Modulo per la presentazione delle osservazioni per i piani/programmi/progetti sottoposti a procedimenti di valutazione ambientale di competenza statale

ID: Codice procedura (ID_VIP/ID_MATTM):12691

“Progetto di un impianto eolico denominato “Pitigliano” ubicato nei comuni di Pitigliano (GR) e Sorano (GR) costituito da 20 (venti) aerogeneratori di potenza nominale 7,0 MW per un totale di 140,0 MW con relative opere connesse ed infrastrutture indispensabili”

IMMAGINE n 5. Mappa eolici elaborata dall'Associazione Amici della Terra. La mappa evidenzia il cumulo degli impianti tra Lazio e Toscana.

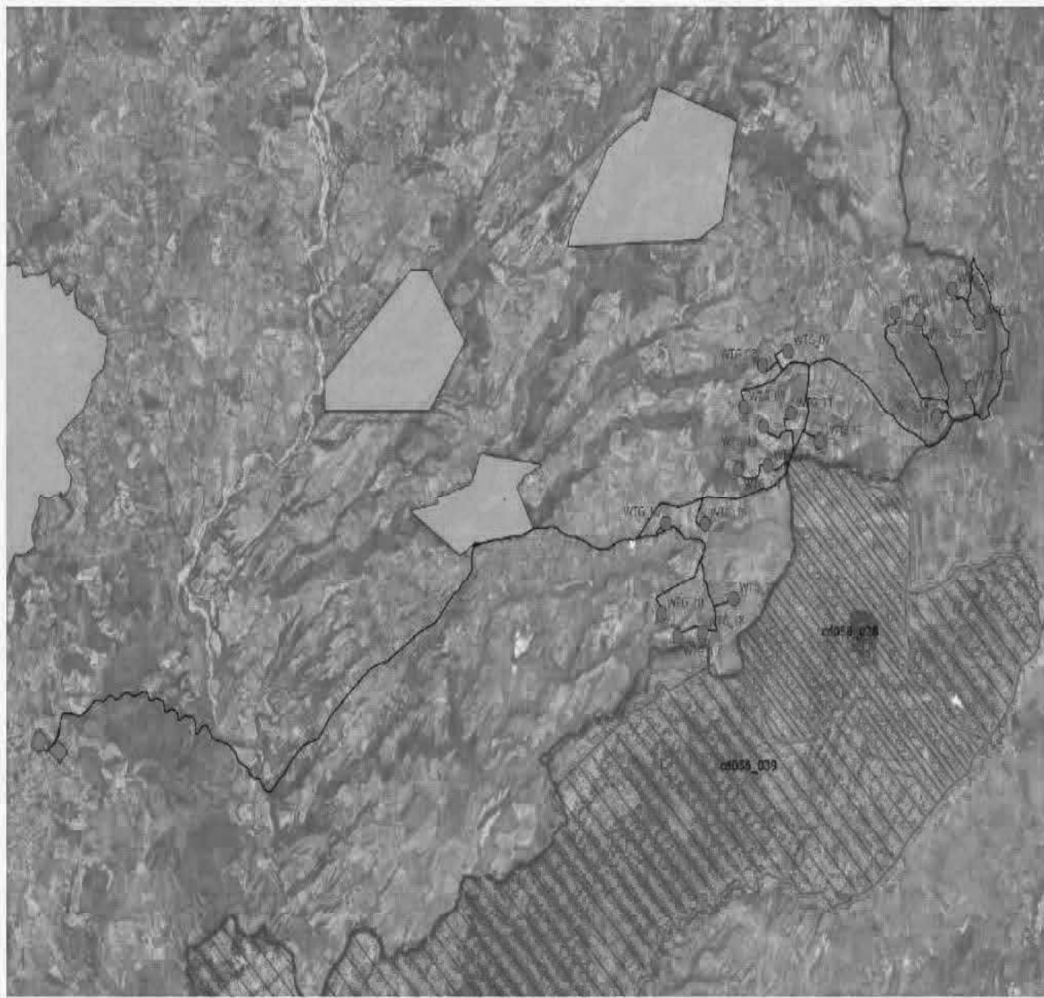
Riguardo al cumulo degli impianti FER, le mappe prodotte dalla proponente riguardano, come già evidenziato, soltanto una parte molto piccola degli impianti FER dell'area intermedia e vasta e in particolare di quelli eolici che contribuiscono a creare un notevole cumulo e la saturazione del territorio tosco laziale. Riguardo al cumulo dei soli impianti eolici si riporta la mappa dell'intervisibilità degli impianti eolici elaborata dall'Associazione nazionale “Amici della Terra”.

Se agli impianti eolici rappresentati qui sopra che non comprendono sia l'impianto eolico Pitigliano e le altre 14 pale del progetto eolico in verifica amministrativa sempre nel territorio di Pitigliano si aggiungono i migliaia di ettari (7000 fin'ora) di territorio occupato dagli impianti fotovoltaici e agrivoltaici e dalle altre tipologie appare chiaro il numero spropositato degli impianti FER nella bassa toscana e nella Tuscia.
